Ontwerpbestemmingsplan
“N18 Zieuwentseweg - Richterslaan Lichtenvoorde”
(geanonimiseerd)

Nota
Inhoud en beantwoording zienswijzen en
ambtelijke wijzigingen

Oost Gelre

Figuur 1 locatie Kerkstraat Harreveld

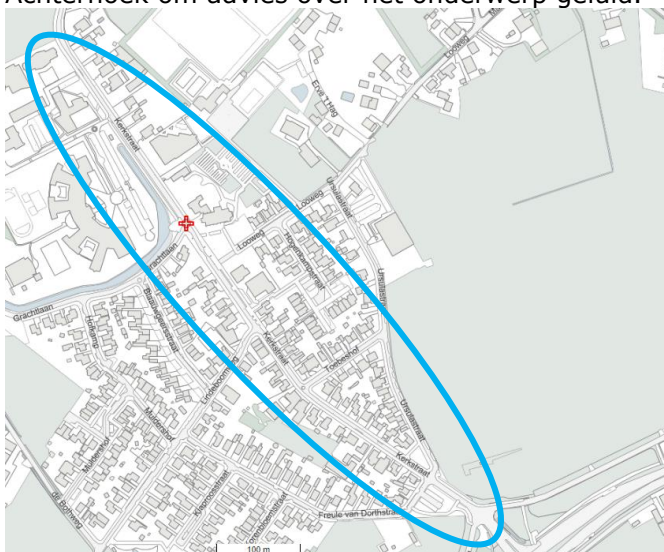
In het verkeersmodel rondom de kruising Zieuwentseweg / N18 wordt gewerkt met een worst-case scenario dat uitgaat van een toename van 500 motorvoertuigen op de Kerkstraat door Harreveld. Het gaat echter om de akoestische situatie van de Kerkstraat in zijn geheel, niet zozeer een specifiek adres. De gemeente Oost Gelre vraagt de Omgevingsdienst Achterhoek om advies over het onderwerp geluid.

1. De Wet geluidhinder is niet van toepassing.
2. Een toename van 2100 naar 2600 motorvoertuigen per etmaal betekent een toename in geluid van 0,9 dB. Er is sprake van een significante toename wanneer de berekende geluidbelasting 2 dB of meer toeneemt. Omdat 1,50 dB wordt afgerond tot 2 dB betekent dat een niet significante toename 1,49 dB of lager is. Daaraan wordt voldaan.
3. De gevelbelastingen op de woningen aan de Kerkstraat variëren van 50 dB tot 57 dB (na aftrek) en nemen met 1 dB toe tot 51-58 dB (56-63 zonder aftrek). De voorkeurswaarde van 48 dB uit de Wet geluidhinder werd en wordt overschreden.
4. Met 51-58 dB wordt de maximaal toelaatbare waarde van 63 dB van het geluidbeleid niet overschreden.

*Boven 2100 en onder 2600 mvt/etm. Geel meer dan 48 dB, Groen 48 dB of minder.
Waarden 1,5 m / 4,5 m zonder 5 dB aftrek.*

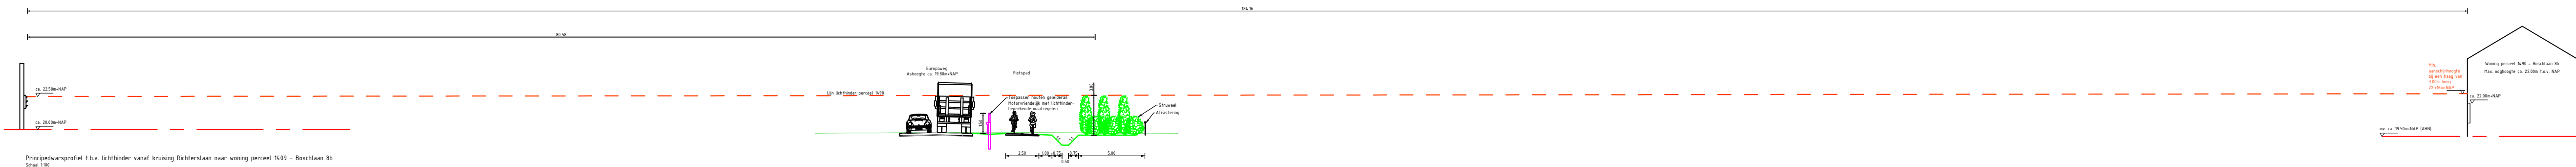
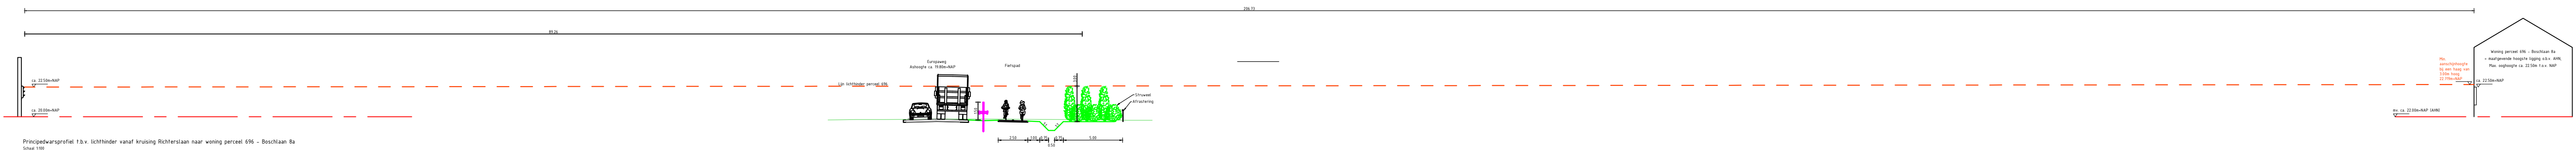
In de bijlage zijn voor enkele woningen geelbelastingen met 2100 mvt/etm en met 2600 mvt/etmaal berekend.

De gevelbelastingen in de voorbeeldpunten variëren van 50 dB tot 57 dB (na aftrek) en nemen met 1 dB toe. (zie bijlage)

Wel is duidelijk dat door de toename van het wegverkeer de geluidsbelasting niet toeneemt met 2 dB (vanwege afronding 1,5 dB) of meer. De toename is minder dan 1 dB maar afgerond 1 dB.
